鶴岡市新文化会館建設に関する第三者調査・検証専門委員
技術士 三好修

答 申 書

鶴岡市新文化会館建設に関する調査・検証のうち建築・設計関係について、以下の諮問事項に対し答申いたします。

鉄骨骨組みの場合

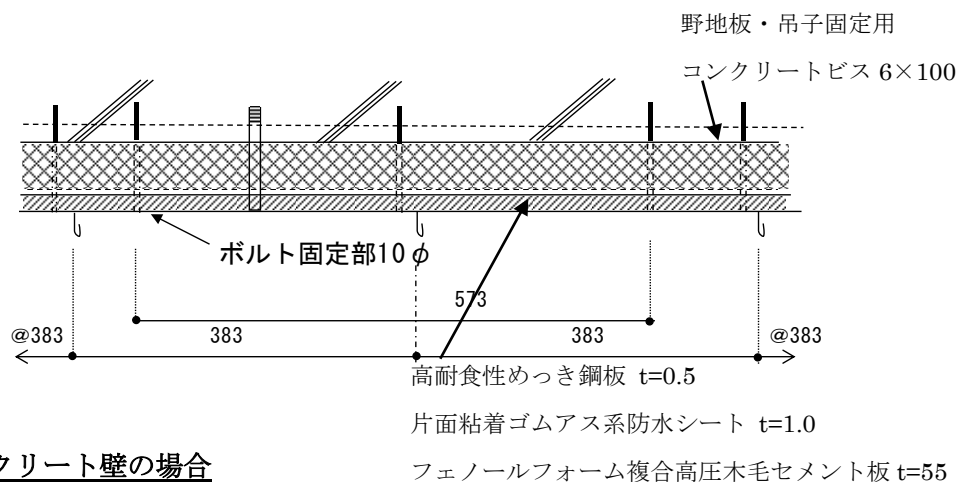
契約用図面では外壁材の構成は、高耐食性めっき鋼板 $t=0.5$ + 片面粘着ゴムアス系防水シート $t=1$ + 高圧木毛セメント板 $t=20$ + フェノールフォーム $t=35$ + コンクリート下地または鉄骨下地となっており、この仕様は施工段階でも変更されていない。外壁板金施工図によると外壁仕上げの概要は下図のようになっている。

この仕様によると、高耐食性めっき鋼板と下地コンクリートまたは鉄骨までの間に、フェノールフォーム高圧木毛セメント板（ $t = 55$ ）の断熱材が緩衝材としてあるために、鋼板とコンクリート下地または鉄骨下地間に遊びがあり、鋼板の熱伸縮に対し応力や変形に過度な集中を生じない。また、鋼板と下地とは吊子と、鋼板同士のカシメだけで接続されており、鋼板と下地とは面的な接着がない。

多くの建物事例を調べると、この仕様は鋼板外壁仕上げ仕様として標準的に用いられている。そのために、鋼板仕上げ面はカシメられた縦ハゼのリブとリブの間（@383）で、熱影響で微小な膨れが表れ、外観的に凹凸が見えるが、この壁表面のパターンは他の類似建物の仕上げにもよく見られるパターンである。（写真-1 と写真-2 を参照）

外壁仕上げについては設計、施工ともに問題ないと判断される。重要なことは、この薄鋼板材料を仕上げ材に使った場合、鋼板の表面に微妙な凹凸が現れて、それがこの仕上げ材の特徴でもある事を、複数の建物事例で示すことにより、事前に広く市民の理解を得ておくべきであった。着工前の市民説明会で適切な説明をしておけば、一部で壁の表面仕上げについて話題が出て、大きく取り上げられることは無かったのではないかと判断される。

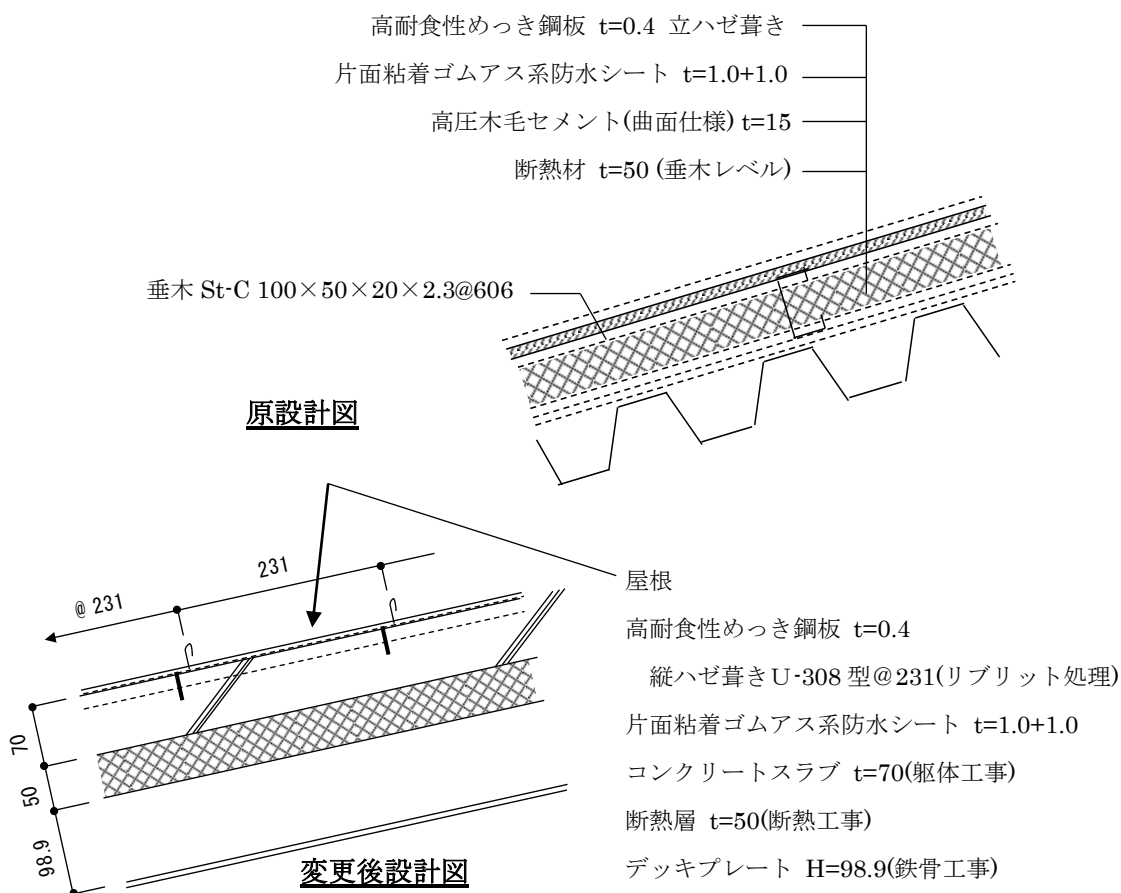
大ホール屋根（陸屋根）以外の勾配屋根（A～Hの8カ所）は、既述したように実施設計及び工事請負契約の後に、鋼板屋根の下地が高圧木毛セメント板 $t = 20$ からコンクリートスラブ $t = 70$ に変更になった。変更の主な理由は、

- ロ) 上部屋根からの落雪による衝撃音を遮断する
- ハ) 遮音性能を高める
- ニ) 止水性能の向上

しかし実際は、設計段階で北海道科学大学の専門家から技術的助言を受けて、コンクリートスラブの屋根下地が検討されていた。基本設計及び実施設計の段階では、コンクリートスラブやPC版などで屋根の構造を設計する案があった。また、基本設計段階では、鋼板を捨て型枠にしてボイドスラブを打設した「鋼板ハイブリッドボイドスラブ」による曲面屋根等も計画されていた。しかし、重量的なことや急勾配で複雑な形状の屋根にコンクリートを打設することが施工上困難であることなどから、設計事務所の判断で採用されずに、原設計の仕様で着工の運びとなった経緯があった。

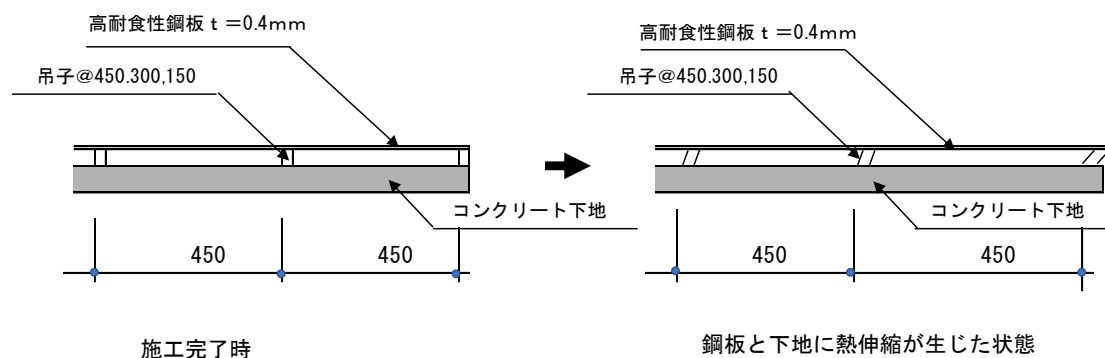
屋根仕上げの標準的な部分の原設計と変更後の設計を図示すると下図のようにになっている。

屋根仕上げの下地仕様という基本的な設計条件が、契約後に高圧木毛セメント板からコンクリートスラブに変更になったことは、工事費や工期に大きな影響を与え、構造設計のやり直しや、計画通知の申請し直しなど経費の増大に繋がった。

一般に、鋼板による屋根仕上げの場合、下地材は高圧木毛セメント板が広く用いられている。下地がコンクリートスラブの場合、吊子が直接コンクリートスラブにビス止め（@450、@300）され、鋼板と鋼板とは@231で縦カシメされている。最も暑い夏の昼間だと鋼板は容易に80℃以上となるといわれている。

本建物の屋根の場合、鋼板と下地コンクリートとの熱伸縮量が異なり、鋼板の伸縮をコンクリートビス（@450、@300）によって止められた吊子が一定の剛性をもって抵抗する状態になる。

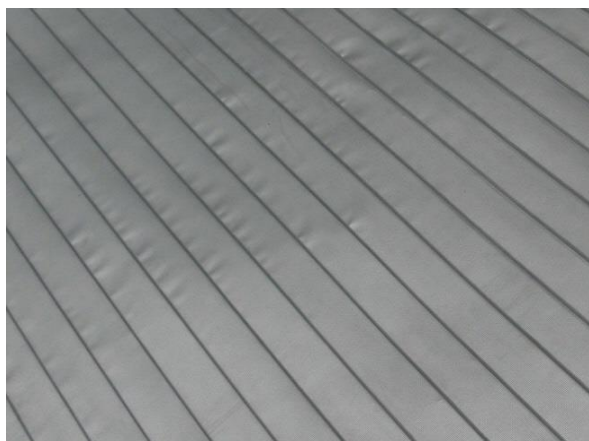
幾つかの文献で、コンクリートスラブ下地に吊子を介して直に鋼板葺き仕上げをした場合の鋼板の熱伸縮を考慮した応力・変形解析法が示されている。解析手法の概要を下図に示すが、設計時点で何らかの解析的検討をしたかどうか確認したところ、事前にこのような解析を設計事務所ではやられていない。また、施工者からはこれまでの施工実績により問題ないという回答であった。しかし、念の為この種の解析が必要であったと思われる。

このモデル化で、考慮すべき要素として、鋼材の温度変化、鋼材の熱膨張係数、下地構造の温度変化、下地構造の熱膨張係数、吊り子のピッチとバネ定数、鋼板の剛性などがある。

写真一3（鶴岡市文化会館 B-屋根）

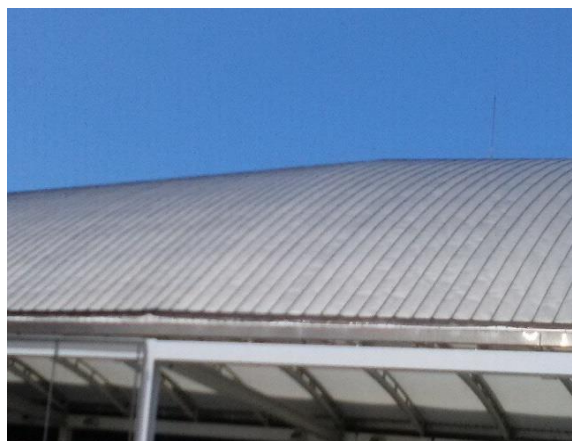
鋼板の下地であるコンクリートスラブは一部、急勾配で三次元的に微妙な曲率表面を持っており、表面精度を保つことが非常に困難であったことが推測される。現にエントランスホール上のB-屋根には中央部分がやや盛り上がり見える部分があるがこれは鋼板直下の微妙な曲率を持ったコンクリート下地の表面精度が関係していると思われる(写真-3)。コンクリートスラブ表面の施工精度の検査表を検証したが、目視による検査のみで特別の検査方法はとられていなかった。施工精度の検査方法に若干の疑問が残る。

また、縦ハゼ部分に局部的に等間隔に凹凸が現れている個所があるが、これは、屋根面の曲率が単純曲率でなく 3 次元的な曲率をもっているために、カシメ部分でカシメ方に差が生じたものと考えられる。コンクリートスラブ下地の上に直に鋼板仕上げをした事例が少ないので、何か不具合が生じるとしても予測が難しい。その点で今後の定期的且つ入念な観察が必要である。竣工後しばらくは集中的に屋根の状態を観察し、もし漏水が発生した場合は、10年間の防水保証書に基づいて、修理していくことになると思われる。
